监理工程师通知单

工程名称：大韩玻璃 1.977MW 分布式光伏发电项目

编号：ZHJL-JLTZ-004

事由 关于施工质量的事宜

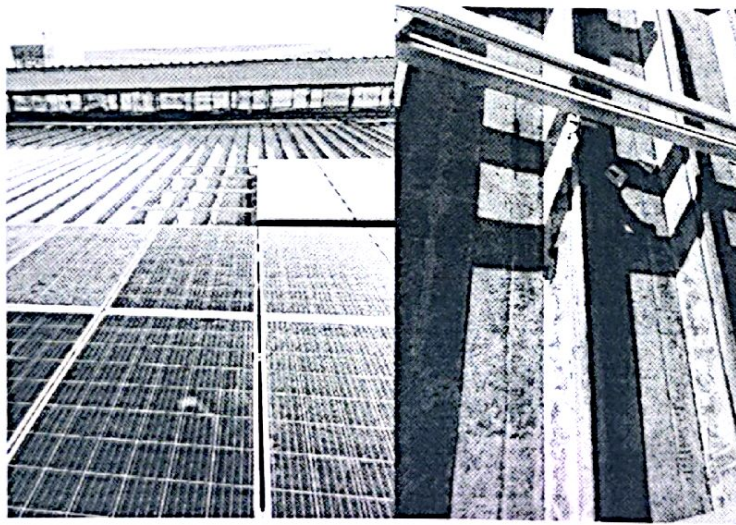
监理现场巡视发现贵方建设的大韩玻璃 1.977MW 分布式光伏发电项目存在以下问题：

- 1、在屋面加工材料产生的屑砸未及时清理，已产生锈蚀情况
- 2、屋面组件阵列存在导轨使用错误，及阵列分布与图纸不符现象。

要求贵方及时对以上问题进行整改，并对全场进行检查消除类似现象。另要求你方在 3 个工作日内对该工作单进行回复。若未按要求及时整改所造成的后果由你单位进行承担。
